AVIS ET CONTRIBUTIONS DES SERVICES DE L'ETAT

RELATIF À ENQUETE PUBLIQUE PROJET HYDROELECTRIQUE DU CAMBASQUE SOCIETE PYREN S.A.

**PROJET DE CREATION DE LA
CENTRALE HYDROELECTRIQUE DU
CAMBASQUE SUR LE GAVE DU
CAMBASQUE**

AVIS TECHNIQUE

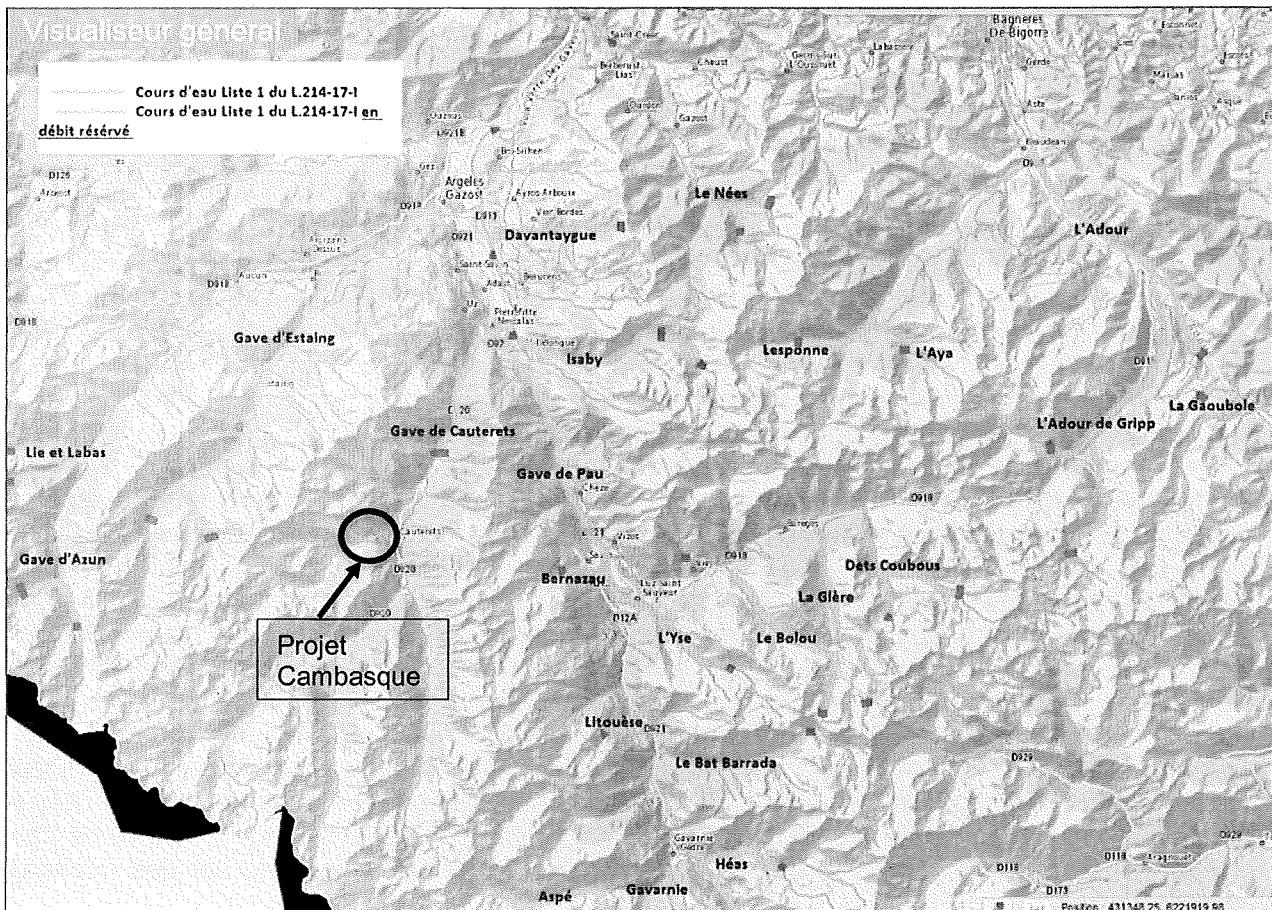
La MRAe juge nécessaire de compléter significativement l'analyse des impacts sur le milieu aquatique et milieux humides associés de la réduction du débit moyen lié à la mise en place de la centrale, en particulier en termes de perte d'habitats pour les espèces patrimoniales et de fonctionnalité de la chaîne trophique.

Elle recommande de justifier plus précisément la possibilité de récréation d'une frayère en queue de remous suite à la mise en place du seuil.

Analyse des impacts

Le pétitionnaire et ses conseils ont déjà partagé avec l'administration la difficulté d'aller plus avant dans l'analyse des impacts :

- De la connaissance des tronçons dérivés fréquentés par la Loutre et le Desman, il ressort qu'ils s'accommodent de ces diminutions de débit (Neez, Gave de Pau, Neste de Couplan, Ruisseau de l'Oule – Ruisseaux du 65 – observations AMIDEV) ; les bureaux d'études ne sont pas en capacité d'évaluer quantitativement l'éventuelle diminution des populations puisque la quantification de ces populations elle-même est très difficile, et sans documentation référencée.

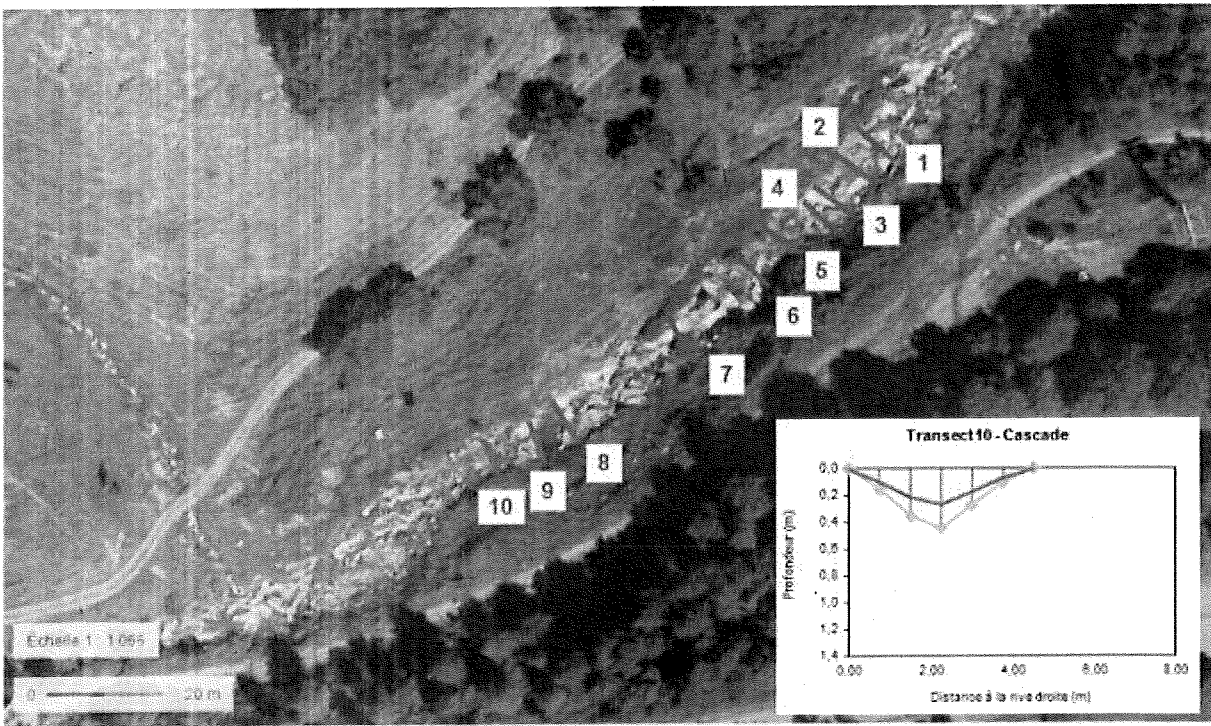
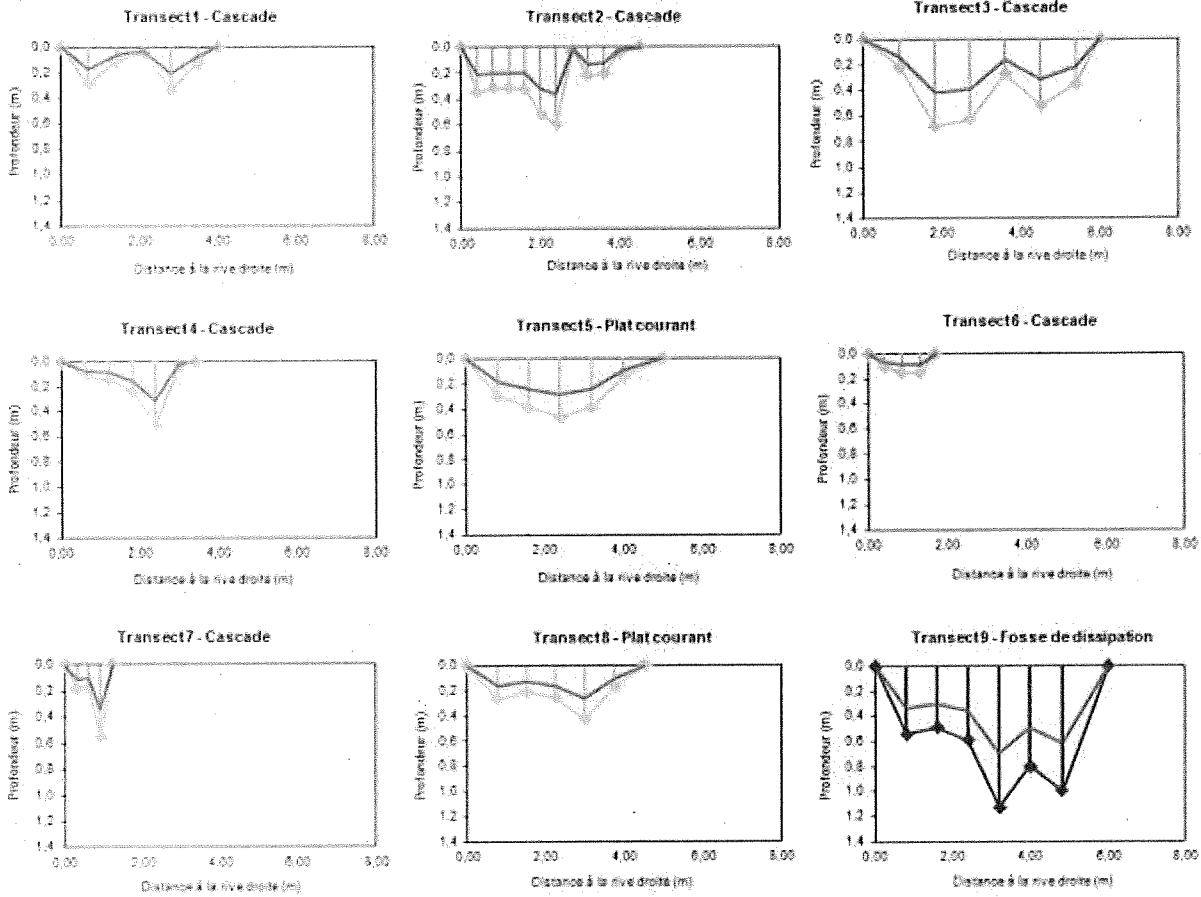
La question à nouveau soulevée est la déconnection sur le tronçon dérivé entre les vasques et au niveau des berges. Un travail de dimensionnement de chacune des vasques et les calculs de perte de surface et de hauteur d'eau en fonction des différents scénarios de débit réservé reviennent à calculer la perte de surface utile. Cela donne effectivement les volumes des vasques mais surtout la lame d'eau sur le déversoir de chacune des vasques. C'est ce point qui est important pour la dévalaison.

Ont été réalisés des transects sur les autres faciès (cascades et plats courants) de la zone amont et aval du seuil. La réalisation de ces transects à un débit de 0,179 m³/s a permis de mettre en évidence l'évolution estimée de la ligne d'eau pour un débit réservé de 0,110 m³/s (cf. schémas ci-dessous).

Cette analyse constitue principalement un rendu visuel. L'intégration de la courbe de niveau lors de la mise en place du débit réservé reste cependant estimative car les écoulements s'adapteront à des configurations variables dues aux crues morphogènes.

Les conclusions de l'analyse sont :

- une diminution de la largeur mouillée au niveau des faciès cascade (inférieure à 10%), avec toujours une lame d'eau permettant la dévalaison ;
- une diminution des hauteurs d'eau au niveau des plats courants, sans déconnection. Les zones de frayères présentes à ces niveaux seront préservées, elles se situent dans la veine d'eau. La baisse du niveau décalera juste cette frayère de quelques centimètres vers l'amont.
- au niveau de la fosse de dissipation, la hauteur d'eau diminue tout en restant conséquente pour l'accueil de truites adultes et les berges restent connectées.
